1. Vereinfachte Änderung

Bebauungsplan Nr. 45
Erftstadt-Lechenich
Klosterstraße

V 396/2007

Betrifft: 1. Vereinfachte Änderung des Bebauungsplanes Nr. 45, E.-Lechenich, Klosterstraße

1. Vereinfachte Änderung - ohne Maßstab

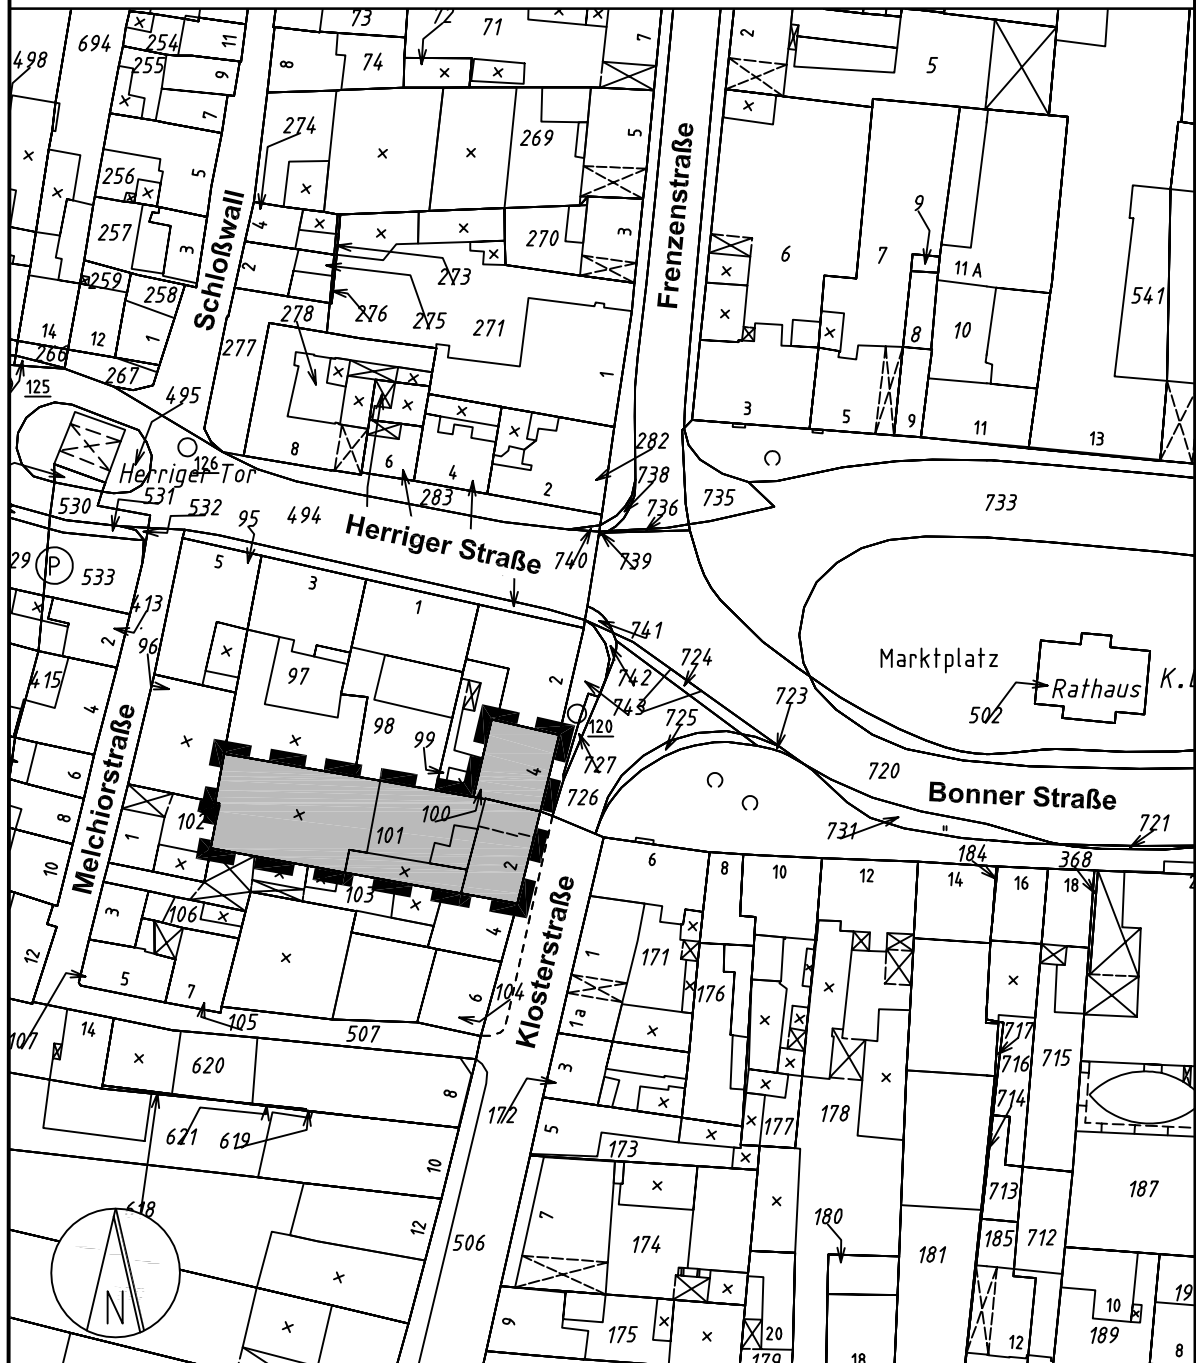
Gem. §§ 2 und 13 Baugesetzbuch (BauGB) in der Fassung der Bekanntmachung vom 23.09.2004 (BGBl. I S: 2414), zuletzt geändert durch Artikel 1 des Gesetzes vom 21.12.2006 (BGBl. I S: 3316), wird beschlossen, den Bebauungsplan Nr. 45, E.-Lechenich, Klosterstraße, gem. Anlageplan vereinfacht zu ändern. Die Vereinfachte Änderung betrifft die zeichnerische Festsetzung der First- und Traufhöhe sowie die Erweiterung der Baufläche.

Dazu ist vorgesehen, die bisher im Bebauungsplan festgesetzte Firsthöhe von 109,50 (9,50 m über Bürgersteig) um 0,80 m auf 110,30 (10,30 m über Bürgersteig) und die Traufhöhe um 0,90 m zu erhöhen. Gleichzeitig soll zur Realisierung des Nutzungskonzeptes (Praxisräume und Wohnungen) und zur besseren Ausnutzung des relativ großen Grundstücks (567 qm) die Baufläche für das Grundstück Klosterstraße 2 um 4,00 m auf 11,50 erweitert werden. Weiterhin kann auf die bisherige Festsetzung der zwingenden II-Geschossigkeit verzichtet werden, da mit der Festsetzung der First- und Traufhöhe das städtebaulich erwünschte Erscheinungsbild der Gebäude ausreichend gewährleistet ist.
